ESTADO DE MATO GROSSO
PREFEITURA MUNICIPAL DE CLÁUDIA
DEPARTAMENTO DE ENGENHARIA
Cnpj: 01.310.499/0001-04 - Email: engenharia@claudia.mt.gov.br
Av. Gaspar Dutra, s/n - Cep: 78540-000 - Fone: (0xx66) 3546-1442 - Cláudia/MT

Nota de Esclarecimento

Assunto: Notificação à Construtora Queiroz Lima Eireli, contrato 081/2018.

Figura 1 –

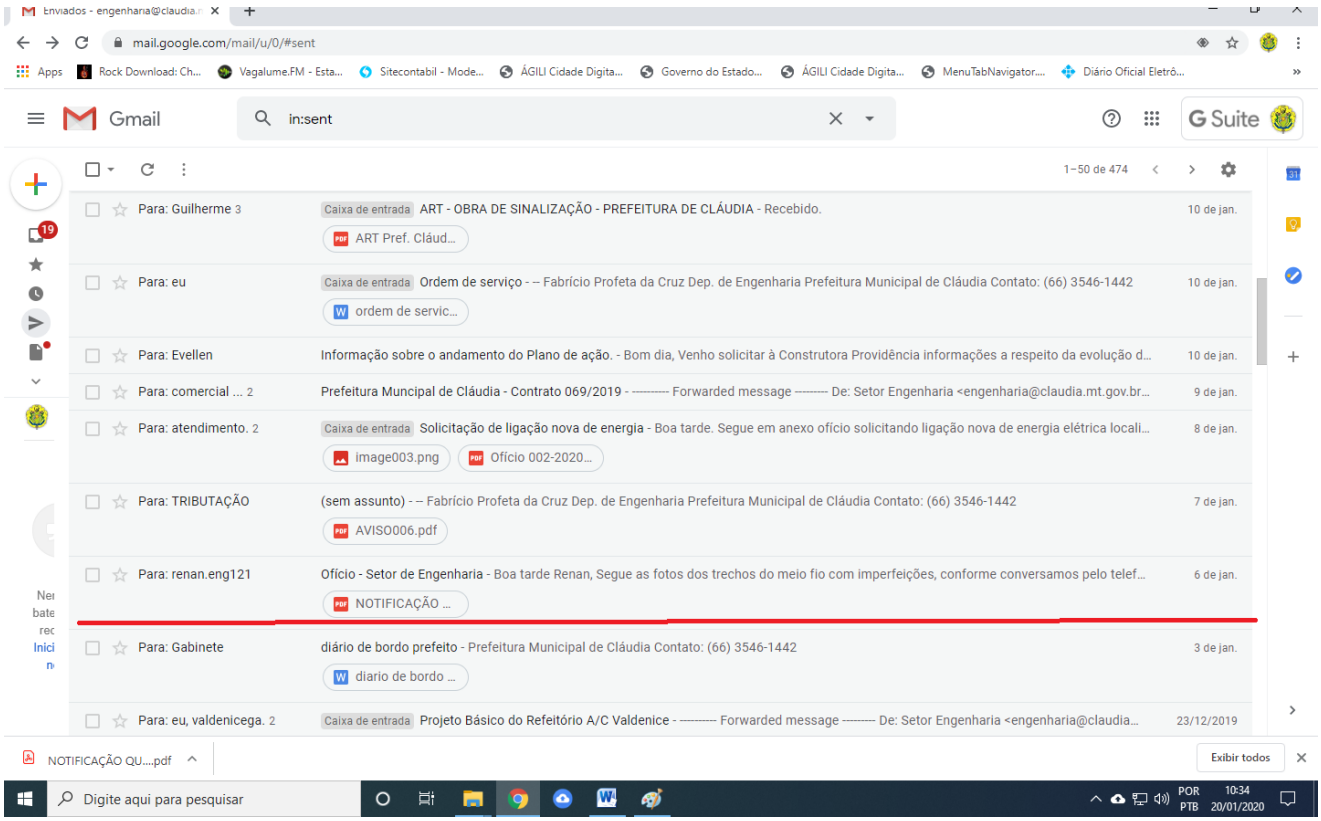
No dia 06 de janeiro de 2019 o setor de engenharia havia notificado à empresa contratada sobre as ocorrências conforme mostra a figura:

Na notificação apontamos os trechos onde a empresa contratada deverá refazer o meio fio num prazo de 10 dias após o recebimento da notificação, conforme documento em anexo.
